LINEA AV/AC TORINO – VENEZIA Tratta VERONA – PADOVA

NV57 - NUOVA VIABILITÀ DI COLLEGAMENTO VARIANTE URBANISTICA n.70

RELAZIONE CONFRONTO PD/PE

RAPPORTO DI VERIFICA DELLA PROGETTAZIONE

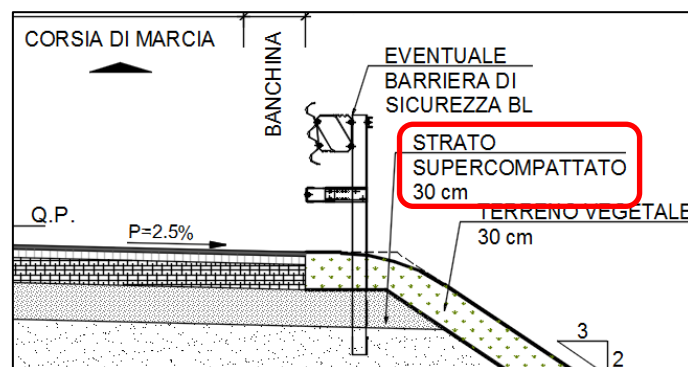
In accordo con i p.ti C.2, D.14 e D.18 dell'istruttoria IN0D-RV-0000000572 sono stati inseriti gli allargamenti per iscrizione della sagoma dei veicoli in curva e per la visibilità.

Nel PD infatti non erano previsti.

In particolare, condurre le opportune verifiche in questo ambito, ha portato, in alcune curve, all'allargamento della piattaforma con conseguente modifica degli ingombri.

- per garantire l'iscrizione sono state allargate le corsie per le curve di raggio 50m (vertice NV57.1) e raggio 150m (vertice NV57.5);
- per garantire la visibilità è stata allargata la banchina della curva di raggio 50m (vertice NV57.1).

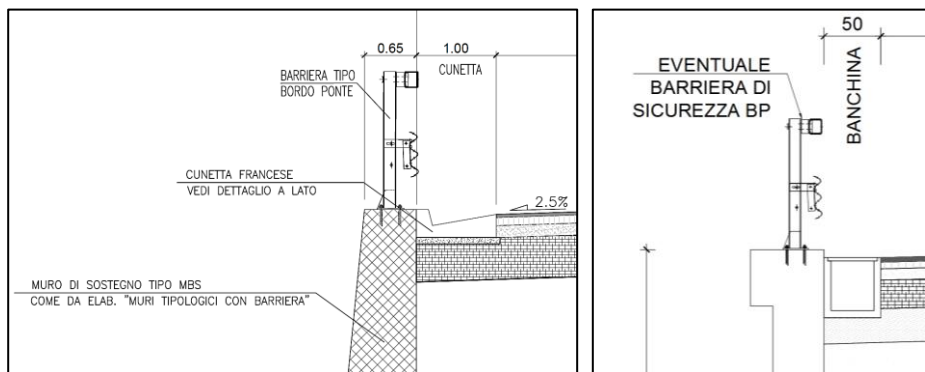
In riferimento a quanto evidenziato nel p.to D.16 dell'istruttoria IN0D-RV-0000000572, è stata prevista l'inserimento delle adeguate barriere di sicurezza, al fine di costituire delle adeguate "misure mitigative" a protezione dei punti di parallelismo fra il tracciato stradale e quello ferroviario. Tale tematica è stata inoltre adeguatamente approfondita in relazione.
